SATA 2 Alpes

Remplacement du TSD4 de Belle Etoile et aménagements associés *Commune des Deux-Alpes*

Note en réponse à l'avis délibéré de la MRAE n° 2023APPACA10/3333 du 23 février 2023

26 avril 2023

SATA 2 Alpes - Projet de remplacement du télésiège de Belle Étoile et pistes associées
Habitats favorables à la Grenouille rousse et à l'Écureuil roux

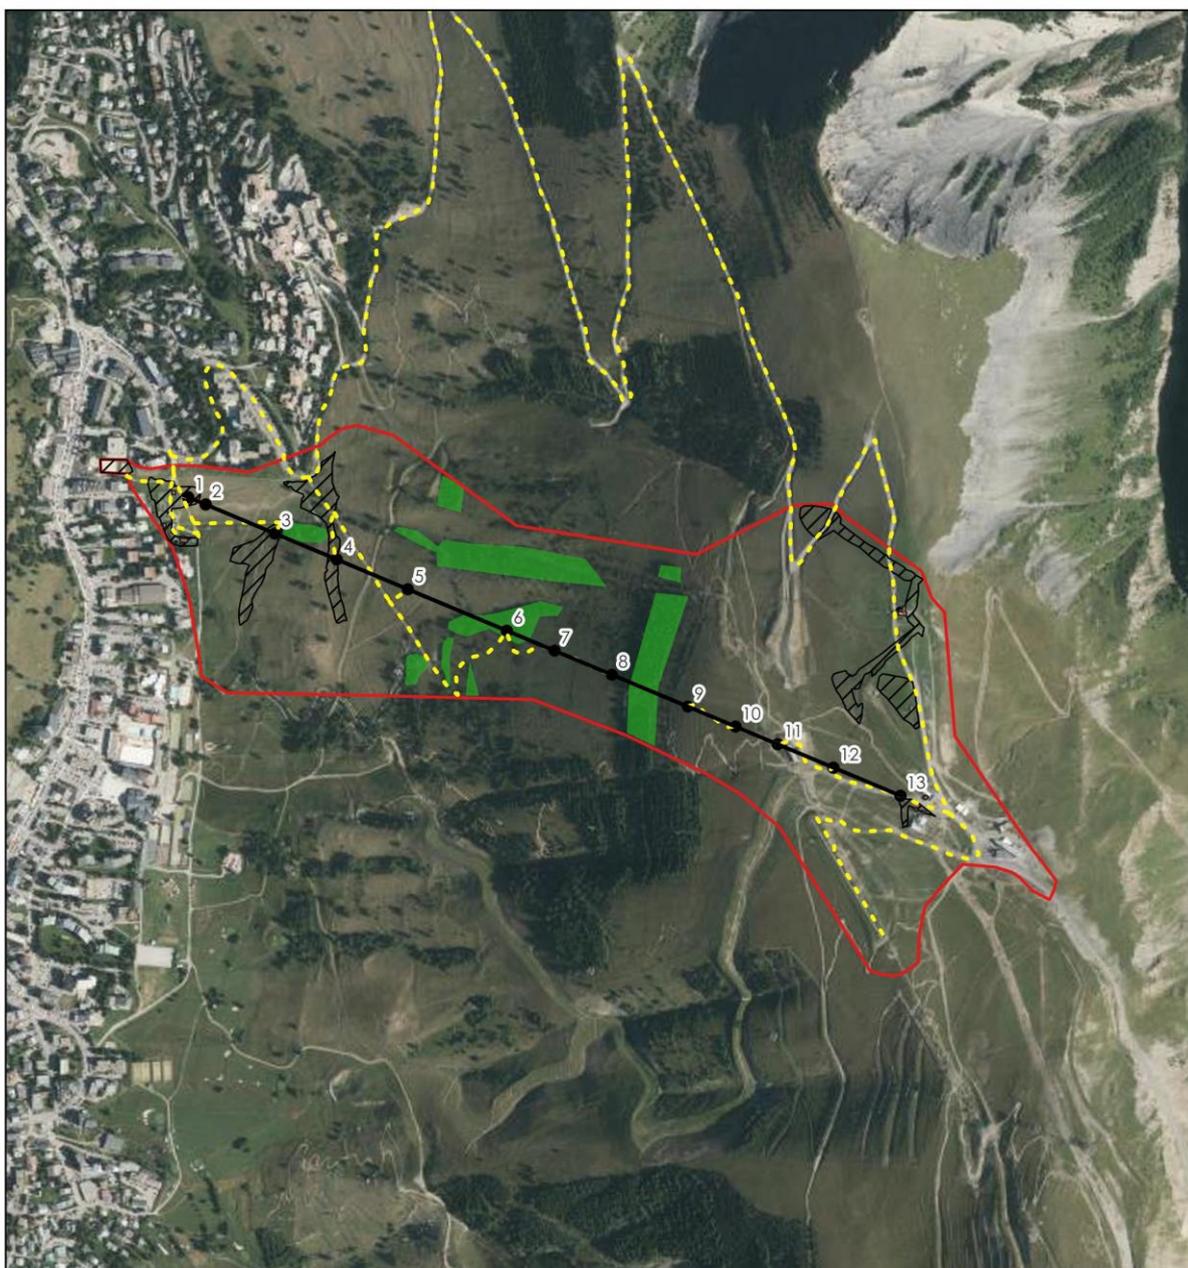
N° DE PAGE DE L'AVIS	REMARQUE DE LA MRAE
8	« L'Autorité environnementale recommande de présenter la cartographie des habitats de repos et de reproduction utilisés et/ou utilisables par les espèces pour les papillons, pour les amphibiens, les reptiles et les mammifères terrestres et leur surface. »

Amphibiens et Mammifères terrestres :

La Grenouille rousse, pour hiberner, utilise les mêmes habitats boisés que l'Écureuil roux qui lui les utilise pour hiberner, s'alimenter et se reproduire.

Le projet prévoit seulement l'élagage de certains individus dans le layon ainsi que la coupe de certains individus isolés sur le front de neige. Les boisements plus denses, favorables aux amphibiens et plus attractifs pour l'Écureuil roux ne seront pas impactés. Au total, 4,8 ha d'habitats boisés sont favorables à ces deux espèces au sein de la zone d'étude immédiate (voir cartographie ci-dessous). Les mesures d'évitement et de réduction mises en place lors de la coupe des arbres isolés permettent de réduire **le niveau d'incidence résiduelle sur les mammifères terrestres à un niveau négligeable**.

Source : Bilan Carbone de la station des 2Alpes - Rapport d'études datant de juin 2009.

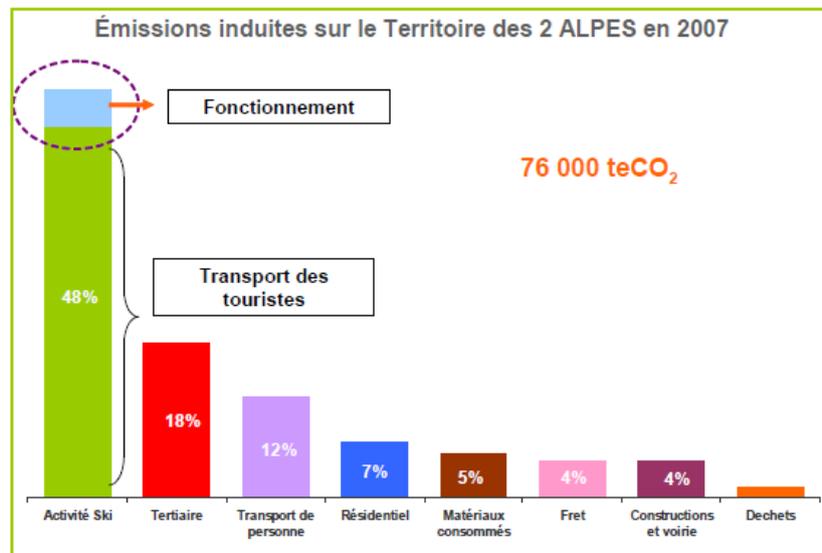
N° DE PAGE DE L'AVIS	REMARQUE DE LA MRAE
14	« L'Autorité environnementale recommande d'intégrer aux estimations du bilan GES l'énergie grise comprise dans les ouvrages, de réduire et compenser les émissions générées, et réaliser un bilan carbone complet de l'opération. »

Un bilan carbone de la station des 2Alpes a été réalisé en 2009 par la communauté de commune des 2Alpes (disponible en annexe). Celui-ci conclut que le bilan carbone de la station s'élève à 76 000 teCO₂ (voir graphique ci-dessous).

Les informations que l'on retrouve sur le graphique ci-dessus sont sensiblement les mêmes que celles qui ont été présentées dans l'évaluation environnementale, à savoir que ce sont les transports de personnes qui représentent le plus gros facteur d'émission et que la pratique du ski ne représente qu'un faible pourcentage des émissions carbone de l'ordre de 2 à 4% (voir rapport complet du bilan carbone).
